意见陈述书正文

您好！申请人收到了国家知识产权局对申请号为 201721502302.4 发出的第一次审查意见通知书。申请人首先感谢审查员对完善本专利申请所作的辛勤劳动，申请人仔细阅读了审查意见通知书正文，申请人提出以下意见，希望和审查员商榷。

一、说明书符合专利法第 26 条第 3 款的规定

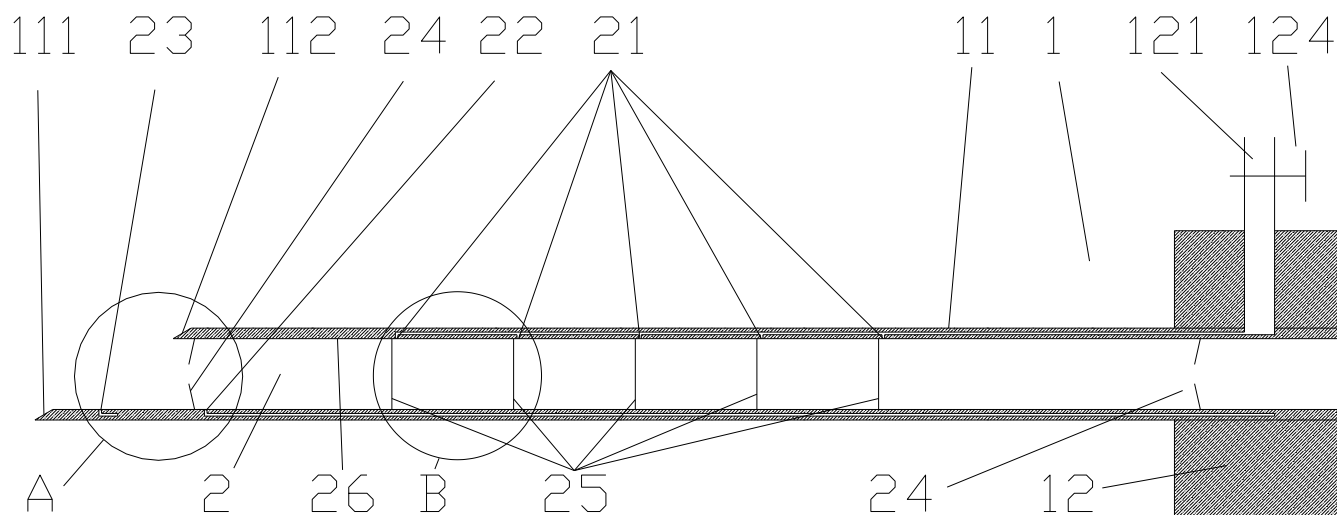
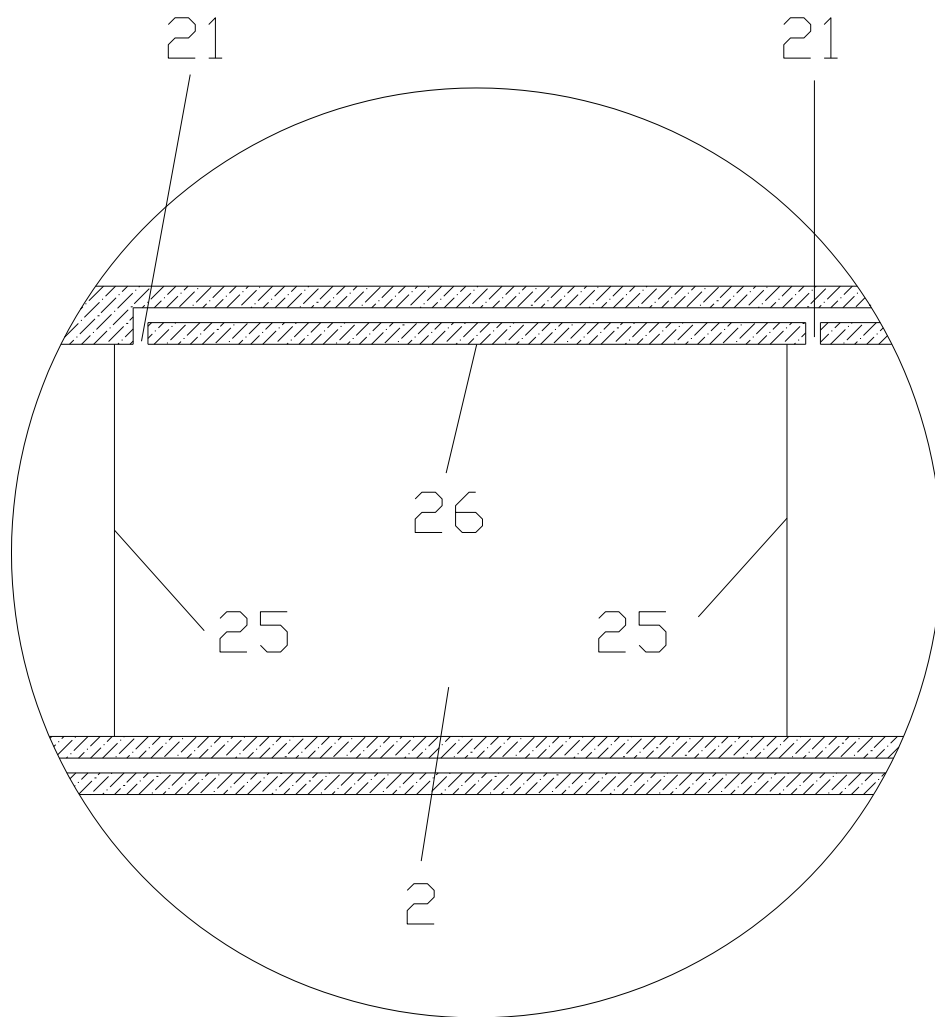
审查意见指出“说明书中并未记载如何将无菌水或生理盐水通入出水孔，经冲洗后的污水如何排放出去”

审查意见指出“说明书中并未记载抽吸设备如何与抽气孔连接，工作通道内形成负压时如何能够实现将出水口 21 流出的水抽出至工作通道 2 外，”

对此，本申请的说明书中记载有“在工作通道 2 一侧的内壁 26 上，设置有若干个出水孔 21。”，“所述接口部 12 与出水孔 21 相同的一侧上设置有进水接口 121 与出水孔 21 连通，使得水路最短，也无弯曲，保证水流的顺畅和水压的稳定。”参见本申请的附图 3 和附图 5：

这个问题其实是和上面的问题是一样的，本申请的说明书记载有“在进水接口 121 相邻的两侧分别设置有抽气接口 122 和进气接口 123。抽气接口 122 与抽气孔 22 连通，进气接口 123 与出气孔 23 连通。”参见本申请的附图 2

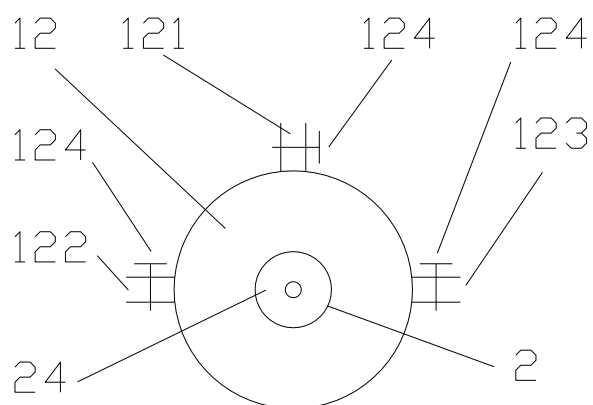
审查意见还指出“说明书中并未记载采用什么样的密封瓣膜能够防止水流流出”。

对此，本申请的说明书记载有“密封瓣膜 24 用于在腹腔镜通过工作通道时，对腹腔镜与工作通道 2 的内壁 26 之间的缝隙形成密封，防止污染”“密封瓣膜采用医用硅胶材料制成”，并且参见说明书的附图 2:

这个密封瓣膜 24 最简单的就是和图里面画的、那种 O 形的膜圈，参照实物图：

再参照说明书图附图 4，O 形的圈子的环宽在工作通道 2 的内壁上就能够阻挡水防止水流从工作通道 2 的插入端流出，这个并不难理解吧。
